15 FEVRIER 2024

BUREAU DE LA CLE DU SAGE ESTUAIRE DE LA LOIRE

Dossier d'autorisation environnementale

Projet de renouvellement et d'extension de la
carrière de « La Pointe des Chemins »
(Rouans et Chaumes-en-Retz)

Figure 93 : Localisation des stations retenues pour l'évaluation de l'acceptabilité des rejets sur le milieu récepteur

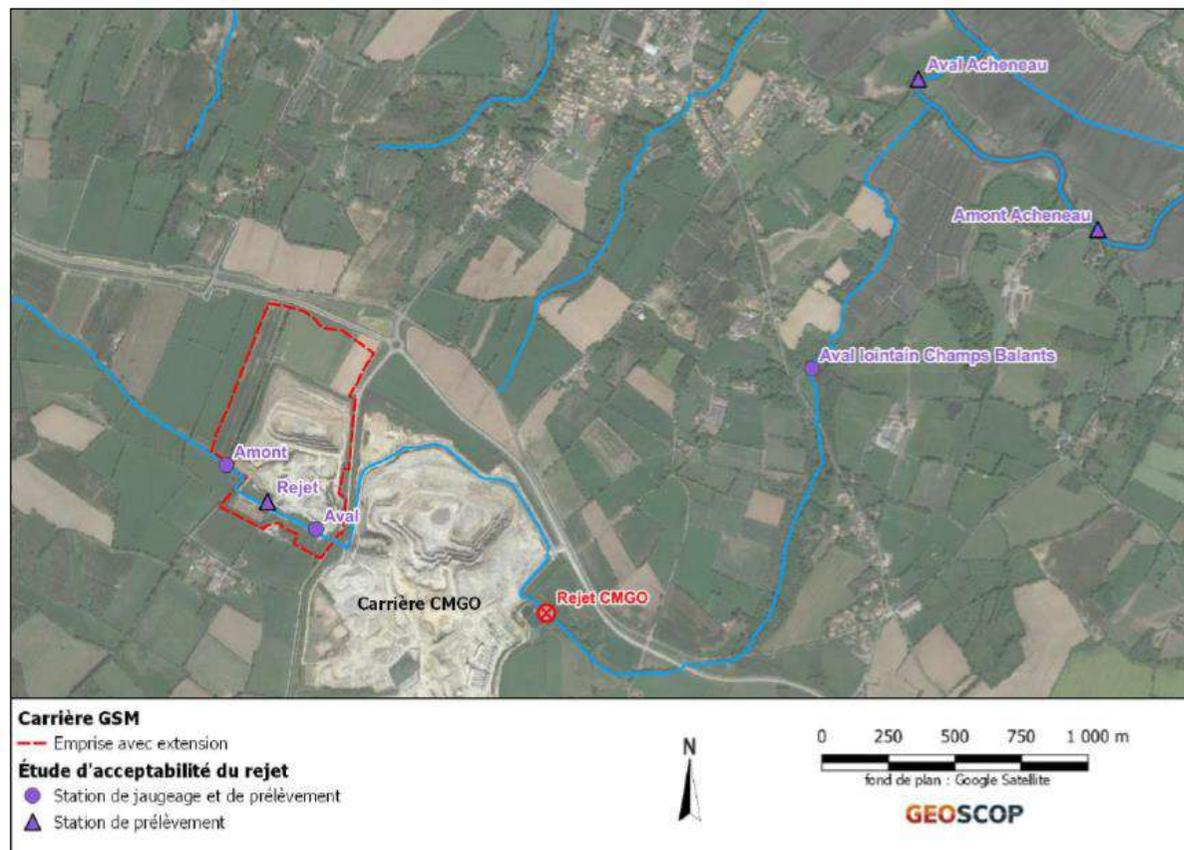
- Hausse de la teneur en sulfate, et de la minéralisation globale (dureté, conductivité, charge ionique) dans le ruisseau des Champs Balants dues aux rejets de la carrière, passant de 22,6 à 233 mg/l immédiatement après rejet
- Teneur en sulfates augmentant à l'aval, signifiant un apport supplémentaire par une autre activité
- Teneurs en sulfates ne déclassant pas le ruisseau ou l'Acheneau au regard des Valeurs Guide Environnementales proposées par l'INERIS

Localisation des plantations et renforcements de haies –CPIE Loire Anjou

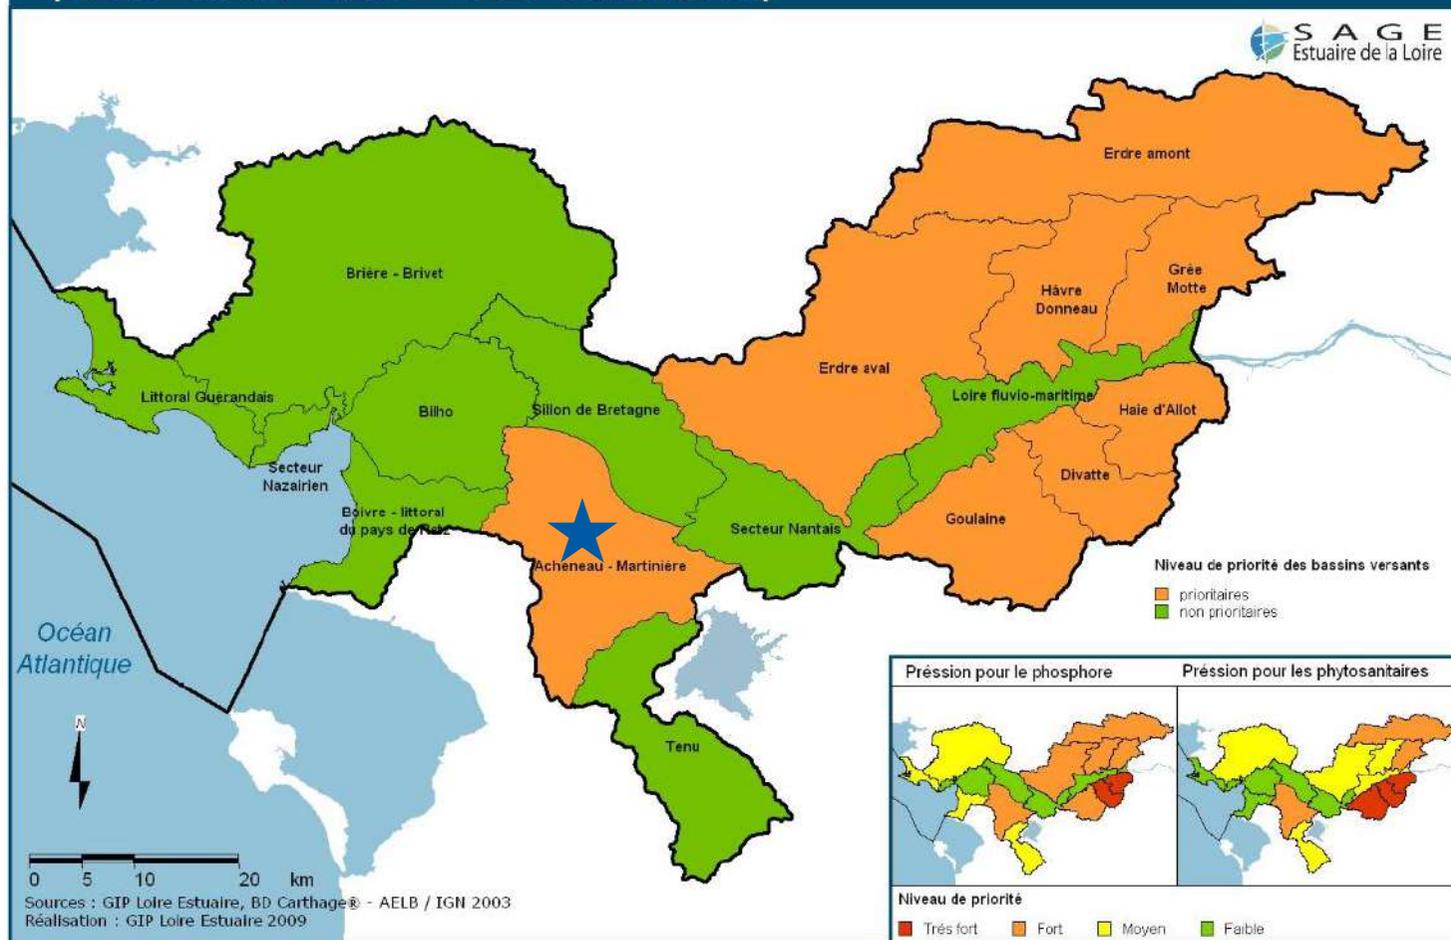
Remarque :

Pas d'analyse des fonctionnalités hydrauliques et anti-érosives des haies

Figure 16 : Synoptique futur de gestion des eaux

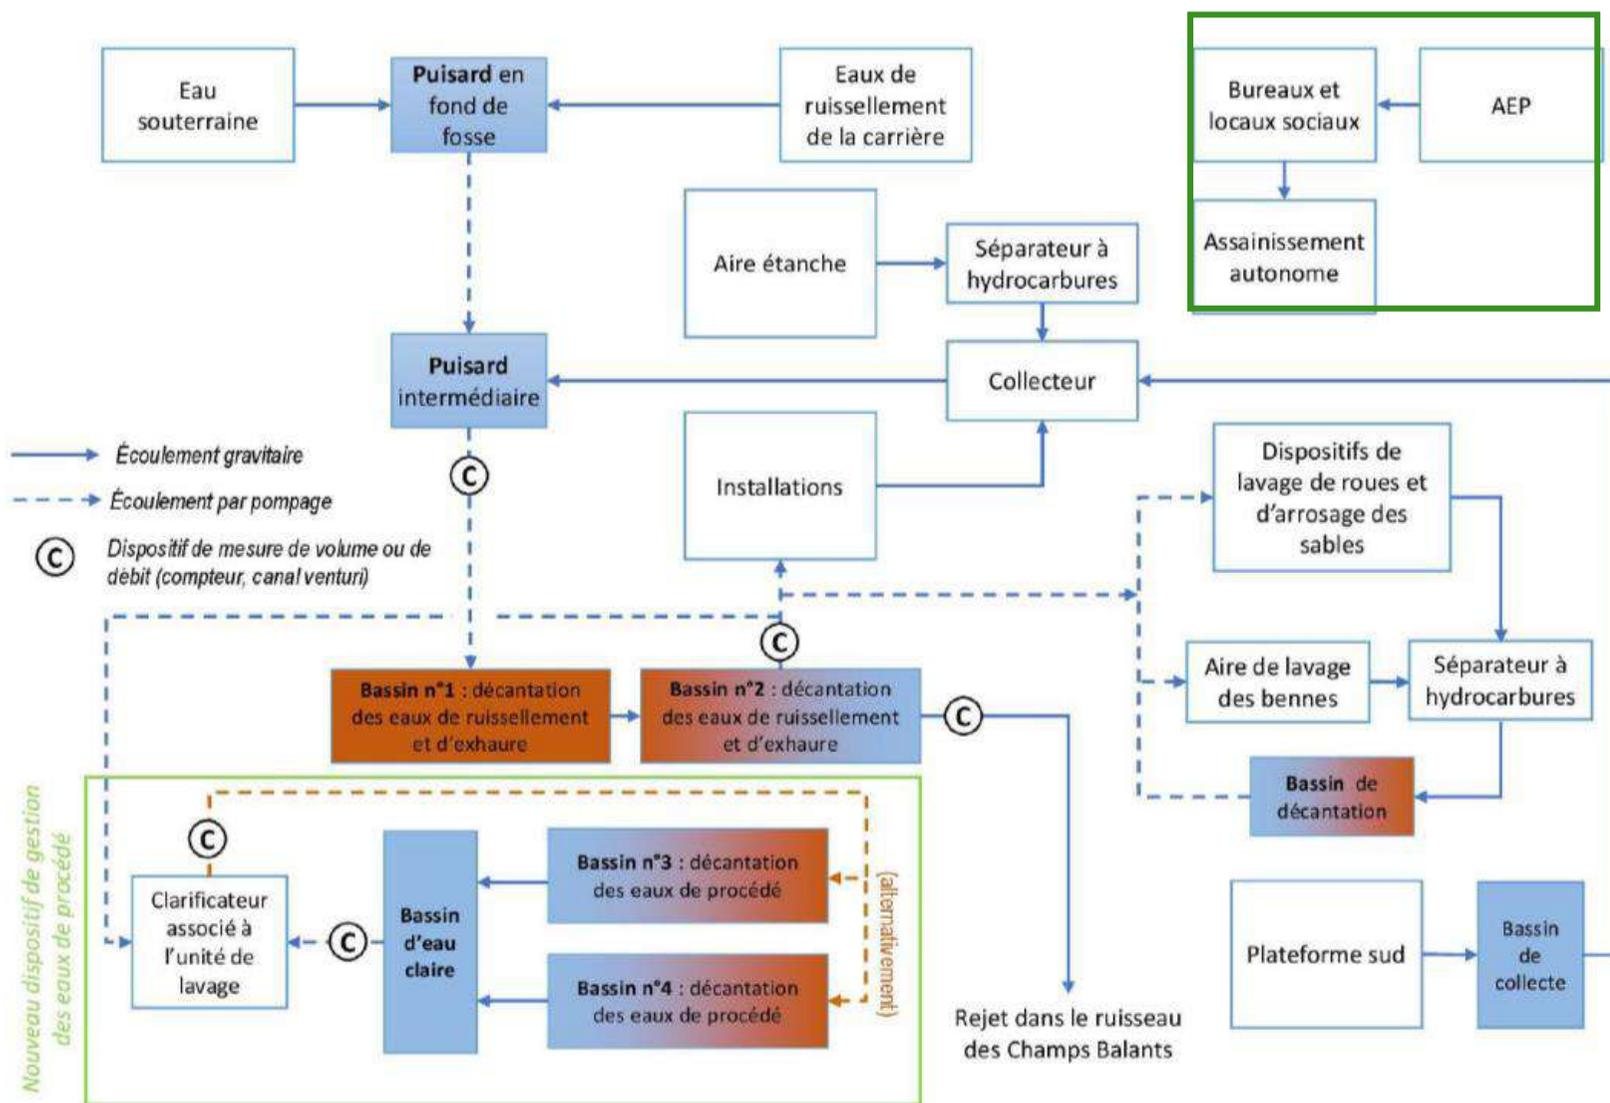
Débit de rejet au cours d'eau : $69,6\ m^3/h$ en moyenne annuelle soit $0,54\ l/s/ha$

La limite du débit de fuite de $3\ l/s/ha$ est une valeur instantanée et non annuelle. Elle est fixée afin d'éviter des à-coups hydrauliques au cours d'eau pour limiter les risques d'inondation en période excédentaire.

Pour respecter le débit de fuite de $3\ l/s/ha$, les bassins de décantation/régulation doivent être dimensionnés pour accueillir un volume géré par un régulateur de débit limité à $3\ l/s/ha$ et selon une pluie de période de retour à minima décennale.

Rappeler que la limite du débit de rejet de 3 l/s/ha est une valeur instantanée et non annuelle. Elle est fixée afin d'éviter des à-coups hydrauliques au cours d'eau pour limiter les risques d'inondation en période excédentaire.

Demander de démontrer l'impossibilité d'infiltrer les eaux.
